**Verslag huishoudelijke elektrische installatie op laagspanning en zeer lage spanning****Algemeen:**

Referentie: 009-20260209-02	Datum controle: 09/02/2026
Keurder: 009

Eigenaar:	Onbekend	EAN-code:	541448820063651049
Adres installatie:	Botermelkstraat 46, 9500 - Geraardsbergen	Nummer teller(s):	1sag1100365438
		Distributienetbeheerder installatie:	Fluvius
Datum uitvoering installatie:	☒ Vóór 01/10/1981 ☐ Tussen 01/10/1981 en 01/06/2020 ☐ Vanaf 01/06/2020		
Type:	☒ Wooneenheid ☐ Niet-huishoudelijk ☐ PV ☐ Batterij ☐ Laadpaal

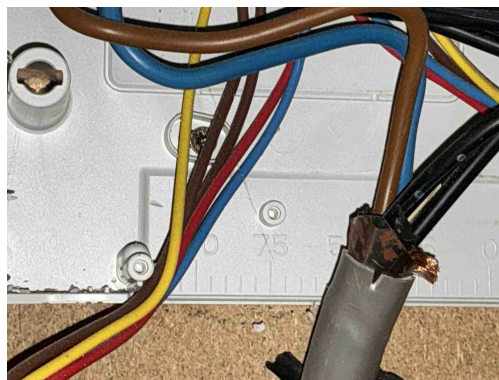
B06 - Het elektrisch verdeelbord heeft niet de minimale beschermingsgraad IPXX-B in een gewone ruimte (Boek 1: 4.2.2.3).

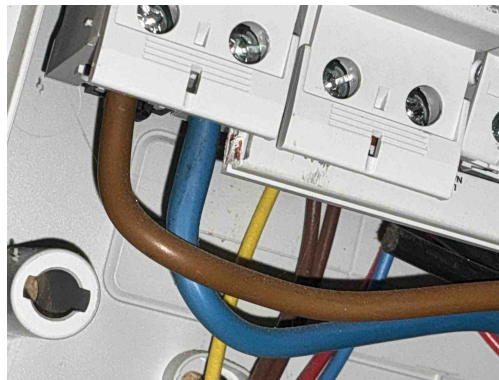
T21 - Het elektrisch materieel is niet geplaatst volgens de voorschriften van de fabrikant/ regels van goed vakmanschap . (Boek 1: 1.4.1.3)

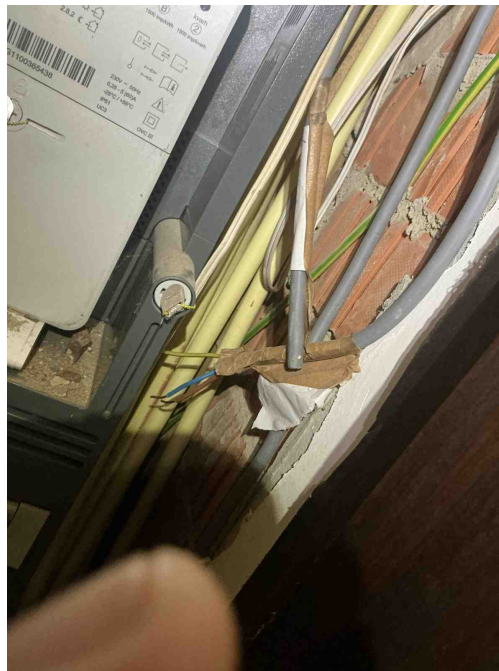
T21 - Het elektrisch materieel is niet geplaatst volgens de voorschriften van de fabrikant/ regels van goed vakmanschap . (Boek 1: 1.4.1.3)

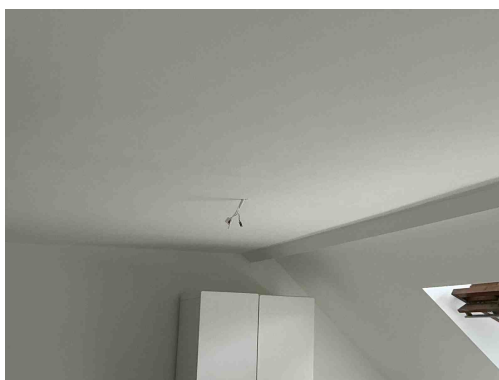
C21 - Het gebruik van geleiders van het type VOB, zonder bijkomende afscherming is niet toegestaan (Boek 1: 5.2.9.6).

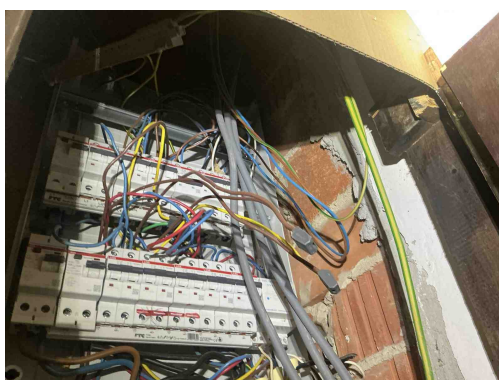
C21 - Het gebruik van geleiders van het type VOB, zonder bijkomende afscherming is niet toegestaan (Boek 1: 5.2.9.6).

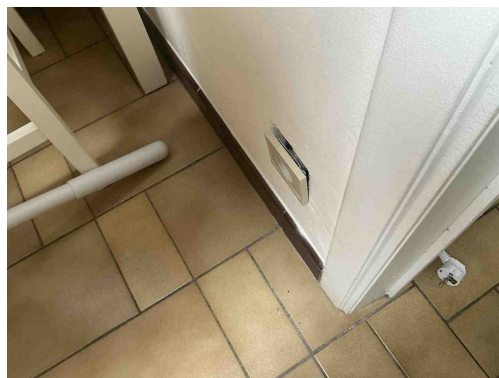
C13 - Onvoldoende bevestiging van de leiding(en) (Boek 1: 5.2.9.5).

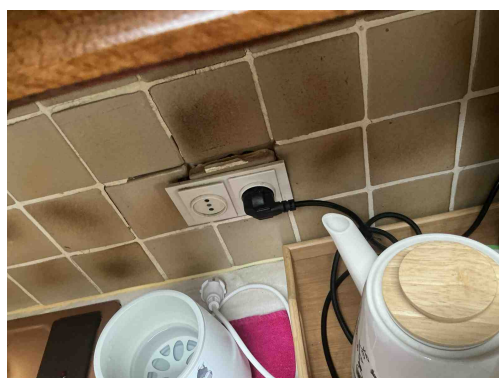
T23 - Het elektrisch materiaal is beschadigd. (Boek 1: 1.4.1.3).

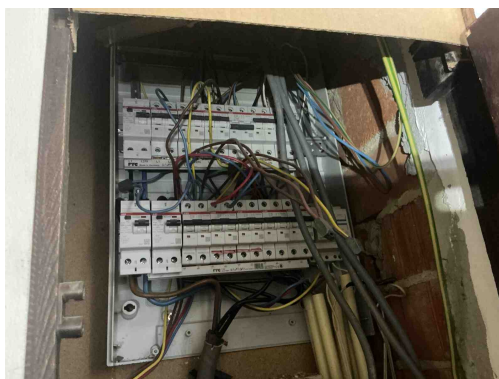
T23 - Het elektrisch materiaal is beschadigd. (Boek 1: 1.4.1.3).
